Atmosferska kanalizacija
Glavni hidrogradjevinski projekt
Izmena i dopuna

23H/1.2

Beograd, marta 1982. god.

ULJNI SEPARATOR

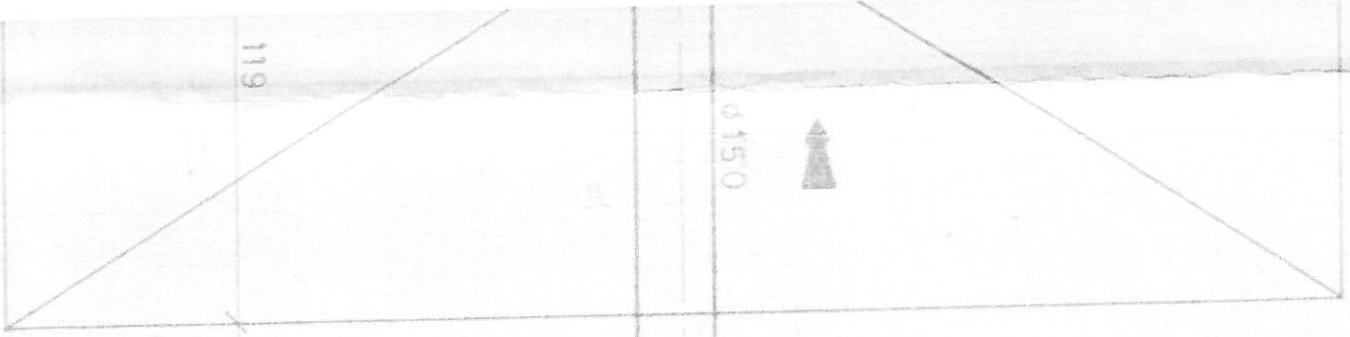
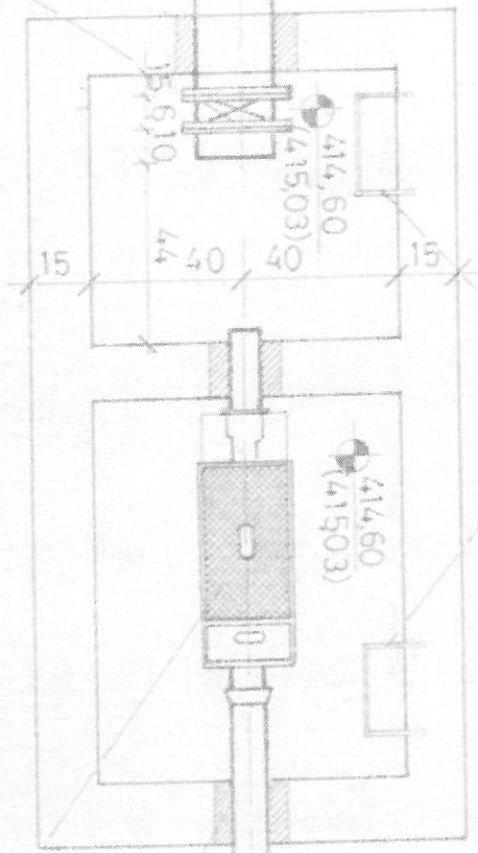
Iz kanala koji je u središnjem delu pretakališta voda se prihvata čeličnom cevi $\varnothing 150$, koja prihvaćenu vodu upušta u jedan šaht koji ima ulogu taložnice, gde je predviđeno da se istaložavaju krupnije čestice, da ne bi došlo do opterećivanja separatora. Na dovodnoj cevi predviđen je zasun za guste mase, koji će zatvarati dovod u koliko dodje do znatnijeg iscurivanja sirovinskih tečnosti na mestu pretakanja.

Nakon istaložavanja, voda preliva i ulazi u separator ulja, nakon čega se dalje odvodi u atmosfersku kanalizaciju. Separator je smešten u šahtu; a pristup mu je omogućen preko livenogvozdenog poklopca.
